2、3、5#楼标准层变更

6、7#楼标准层变更

4#楼首层平面变更

4#楼屋面层变更

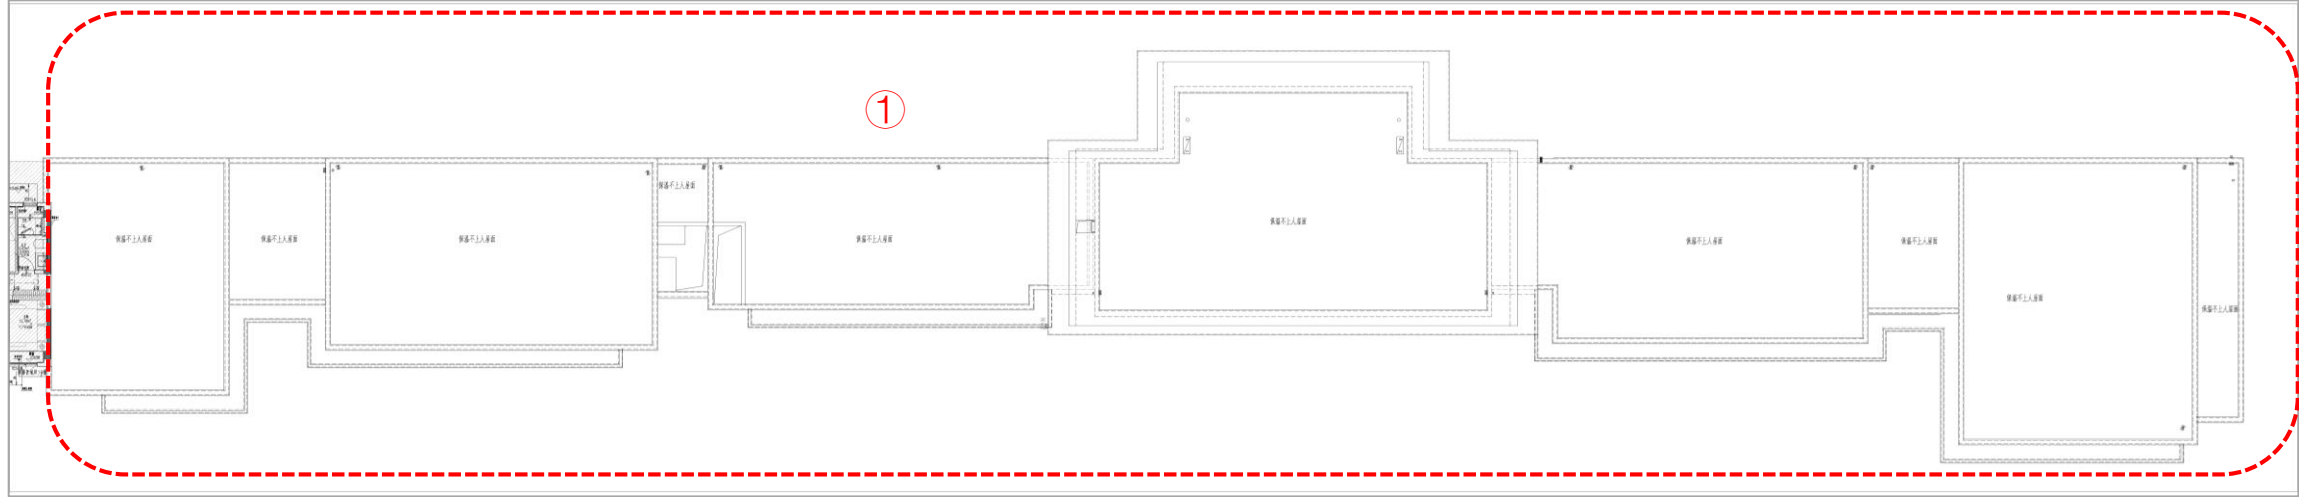
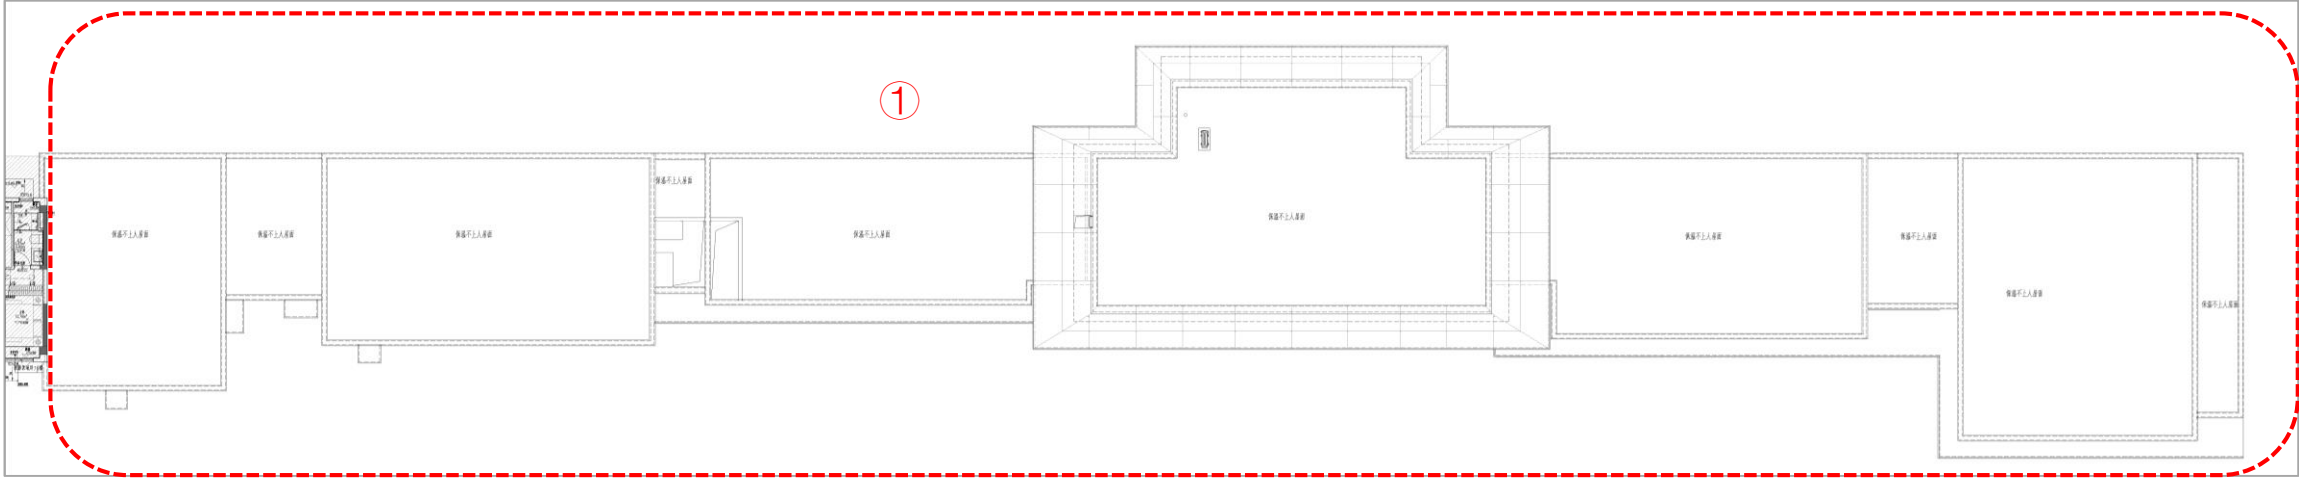
①：对雨棚进行调整。

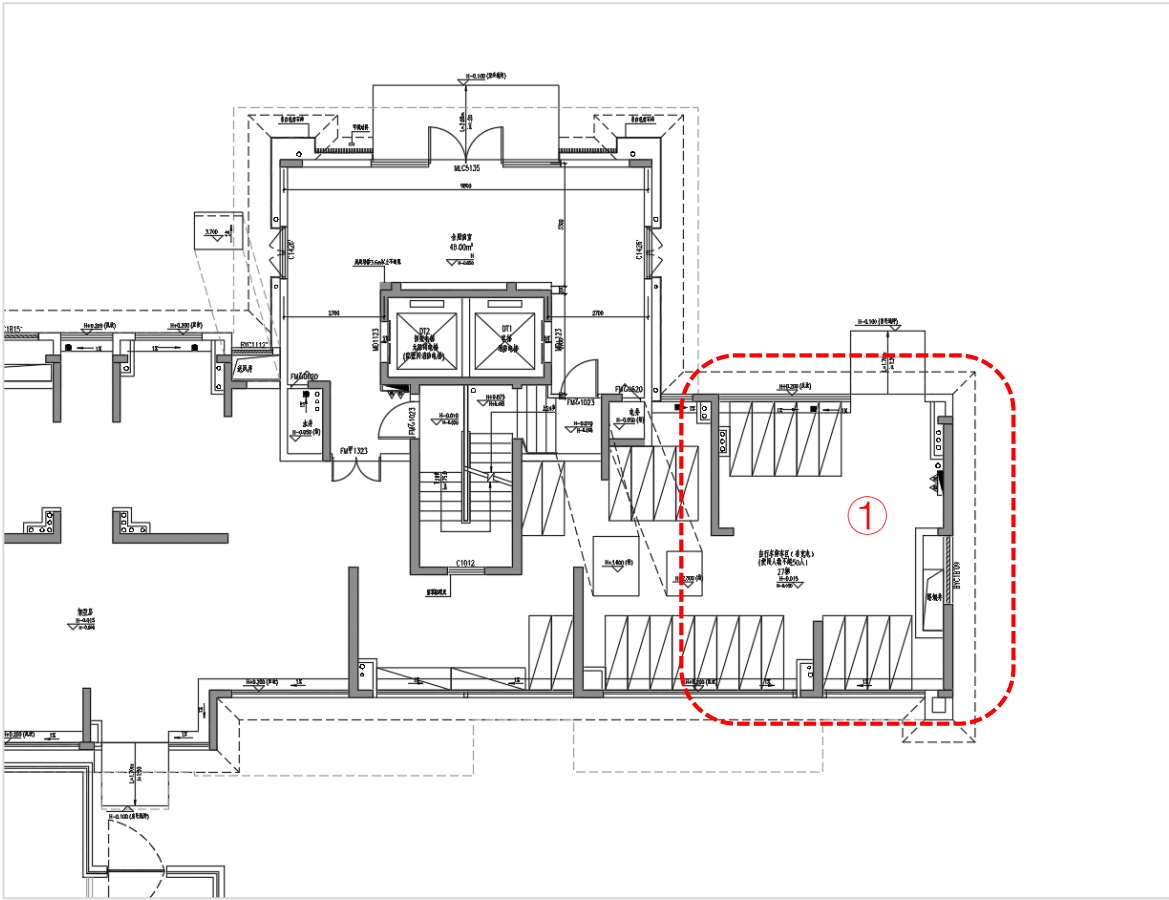
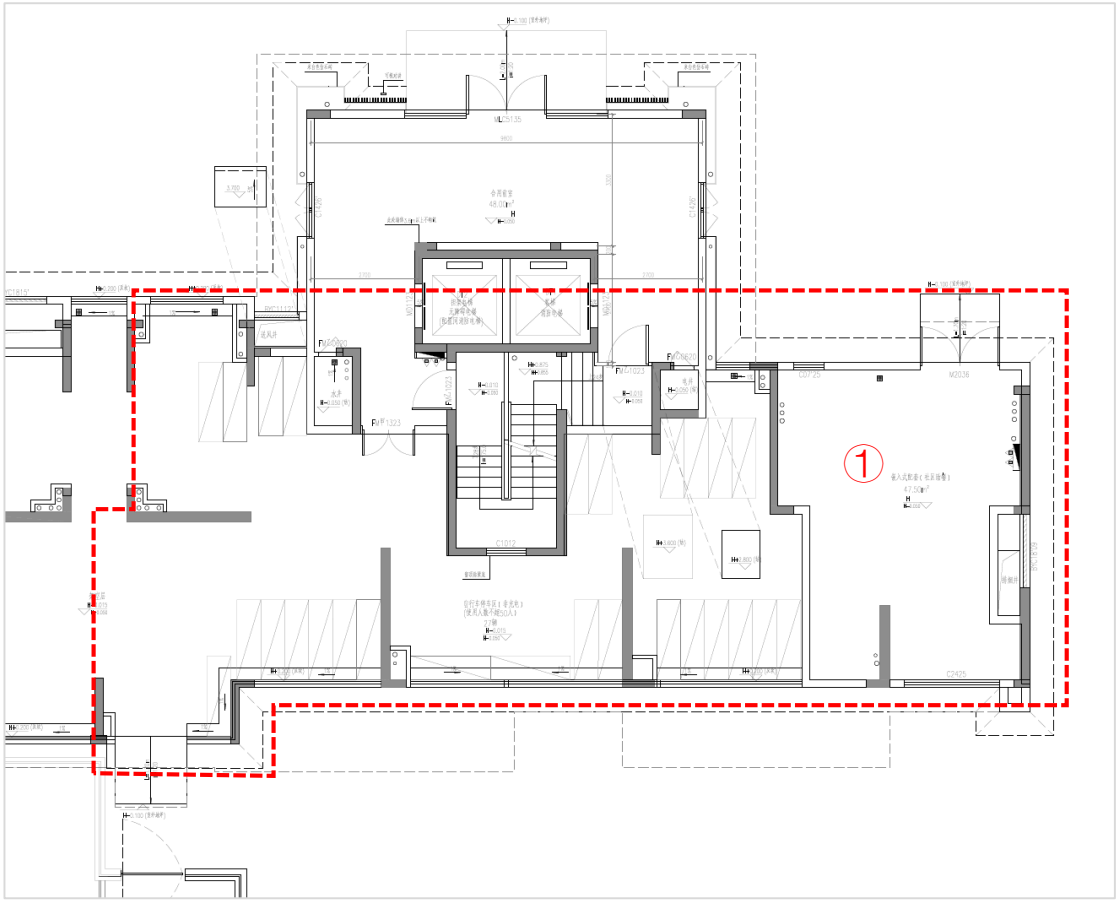
①：2#楼东侧架空层局部普通自行车停车区改为嵌入式配套（社区助餐），将普通自行车停车位局部移动至西侧区域，数量不变。

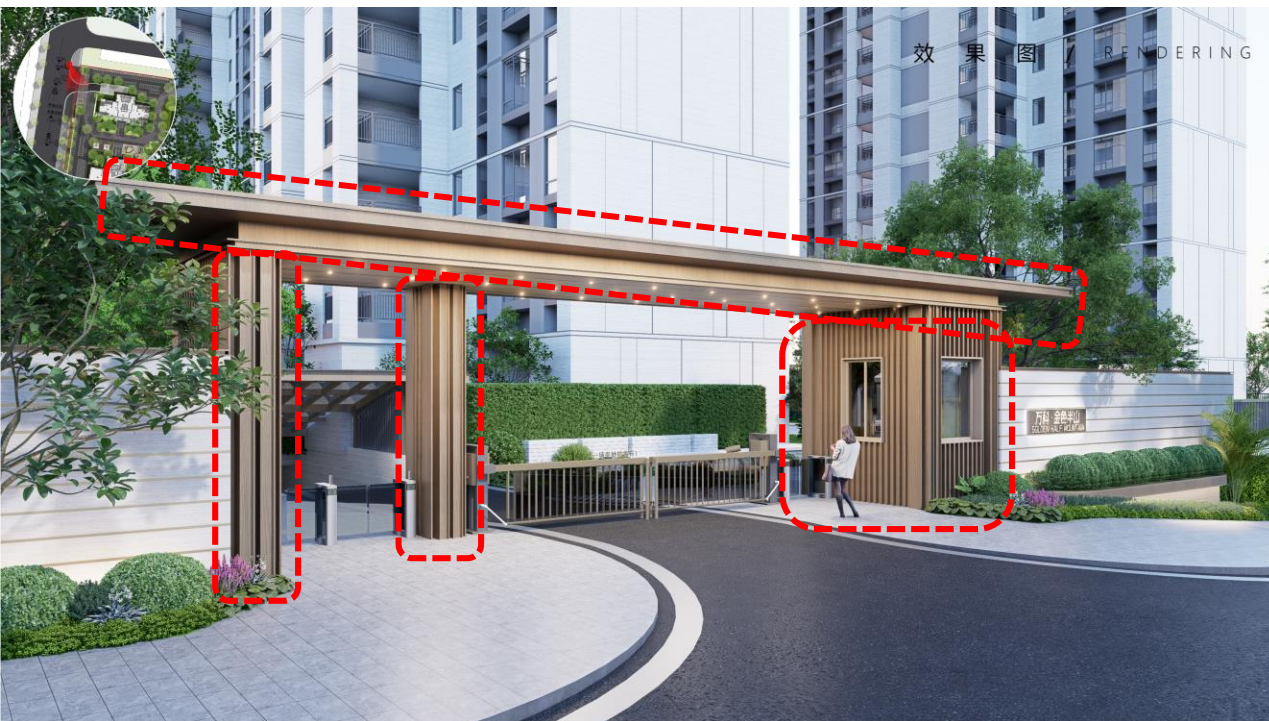
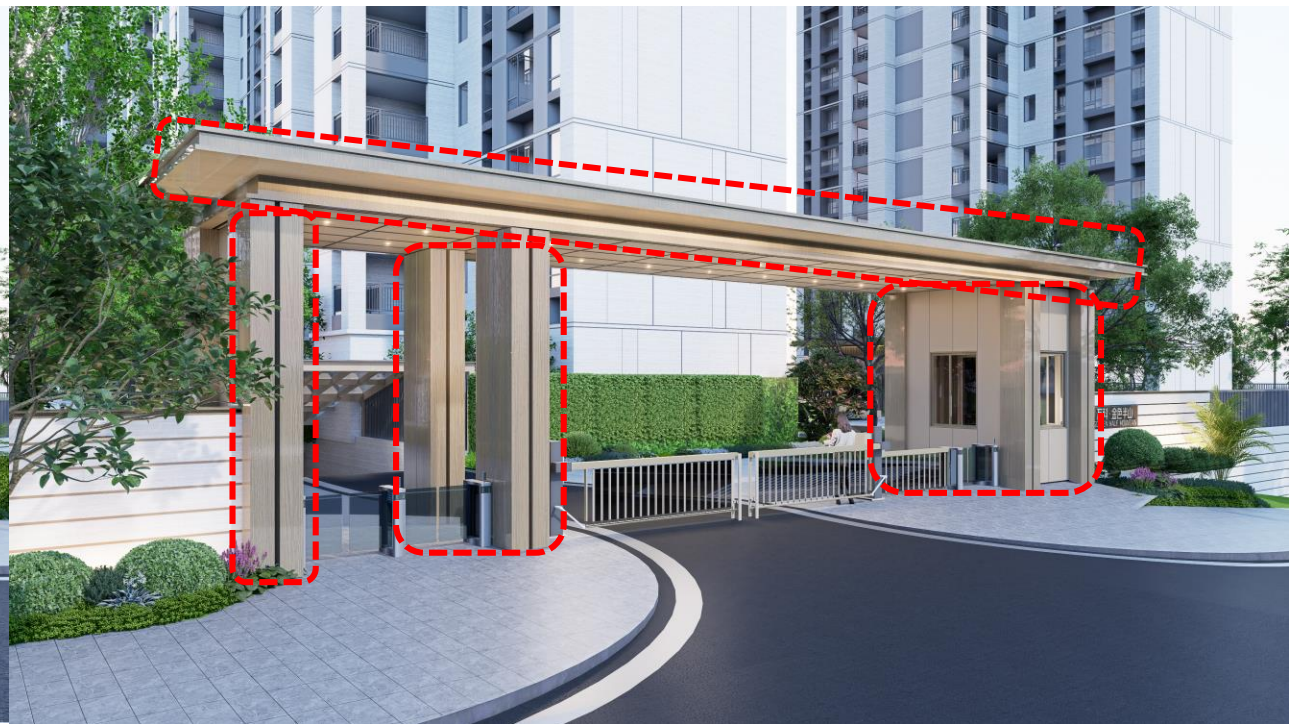
①：优化调整岗亭外立面造型。
